Avis délibéré
de la Mission régionale d'autorité environnementale
Provence-Alpes-Côte d'Azur

sur la modification n°1 du plan local d'urbanisme de la
commune d'Orange (84)

**N° MRAe
2022APACA40/3246**

Avis du 22 septembre 2022 sur la modification n°1 du plan local d'urbanisme de la commune d'Orange (84)

Figure 1: Périmètre de l'OAP créée dans le secteur de l'Aygues et de la Violette - Source : Évaluation environnementale (légende difficilement lisible dans le document original)

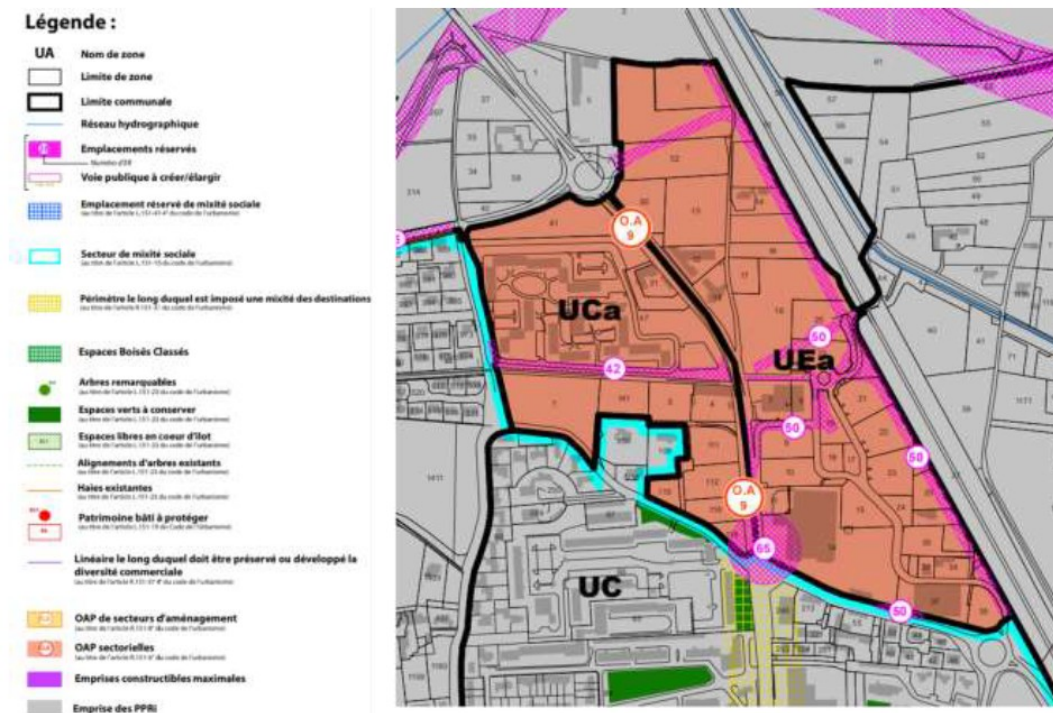
L'évaluation environnementale mentionne que des études trafic, air et santé, acoustique ont été réalisées, sans les inclure dans le dossier et les quelques cartes qui en sont extraites souffrent trop souvent d'un manque de lisibilité.

Pourtant, les trois études mentionnées (étude air et santé, étude de trafic et étude acoustique) ne sont pas jointes au dossier. Compte tenu de l'importance des enjeux associés à ces thématiques, les paragraphes succincts proposés par l'évaluation environnementale ne sont pas d'une consistance et d'un niveau de précision suffisants, d'autant plus qu'ils sont illustrés de cartes qui ne sont pas toujours lisibles.

La MRAe recommande de compléter le dossier en y annexant les études de trafic, air et santé et acoustique dans leur intégralité, afin d'éclairer le public lors de l'enquête publique.
